Soupis ZL k dodatku č.1 k SoD

Akce: Vestavba zařízení KODUS do objektu bývalého kulturního domu v Červeném Hrádku

Zadavatel: Statutární město Plzeň

Zhotovitel: Stavební společnost SIPA s.r.o.

Reprofilace ŽB konstrukcí

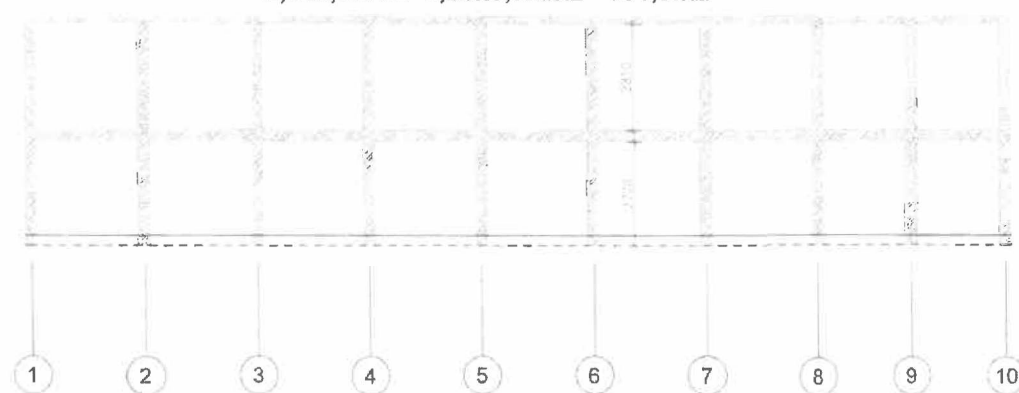
Odůvodnění: Po odstranění výplní otvorů, výzdívek a omítek byly objeveny na nosné ŽB kci konstrukční nedostatky - nevibrovaný beton, hnízda, odhalená výztuž. Po dohodě se statikem byla navržena oprava a reprofilace poškozených míst proti další degradaci. Oprava navržena systémem Sika MonoTop. Předpokladané množství pro opravu je 15% z celkové plochy ŽB konstrukce. Po provedení bude účtováno skutečné množství.

$$22,8\text{m}^2 \times 2 + 5,83 \times 0,6 \times 18 + 2,7 \times 0,6 \times 7 + 2,23 \times 0,6 \times 2 + 26,35 \times 0,6 = 138,4\text{m}^2$$

$$29,8\text{m}^2 \times 2 + (2,81 + 2,72) \times 0,6 \times 18 + 2,7 \times 0,6 \times 7 + 2,23 \times 0,6 \times 2 + 26,35 \times 0,6 + 2,7 \times 0,7 \times 2 + 2,23 \times 0,7 \times 2 = 181,9\text{m}^2$$
